改善箇所説明図

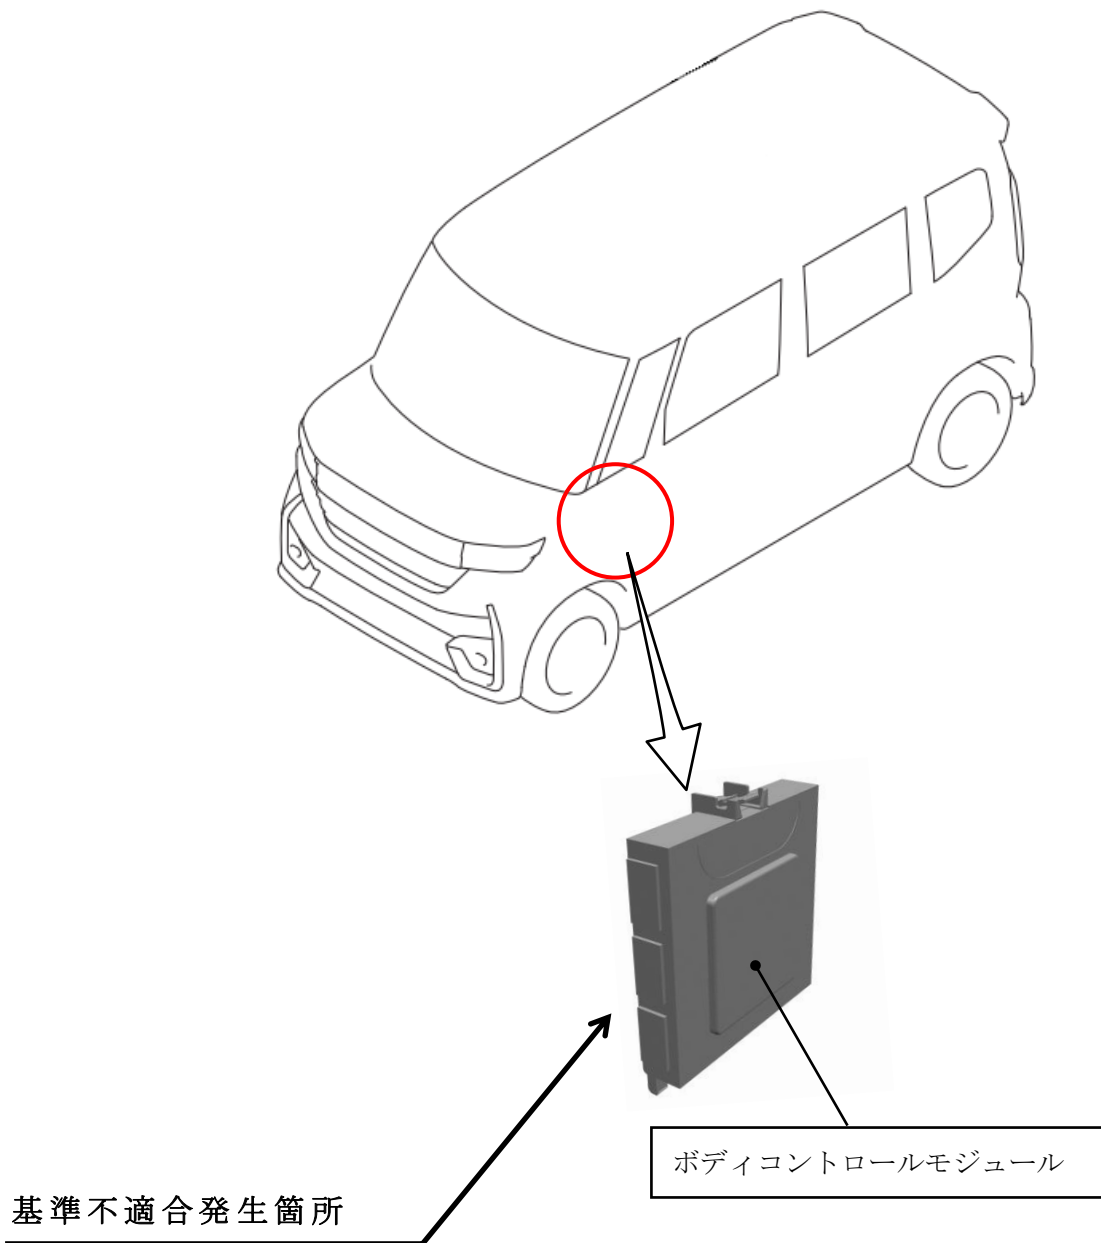
車両電源を制御するボディコントロールモジュールにおいて、製造工程が不適切なため、内部回路が損傷しているものがある。そのため、そのまま使用を続けると、ボディコントロールモジュールが起動しなくなり、最悪の場合、エンジン始動できなくなるおそれがある。

全車両、ボディコントロールモジュールを良品に交換する。

識別：IDプレートに赤色のシールを貼付する。
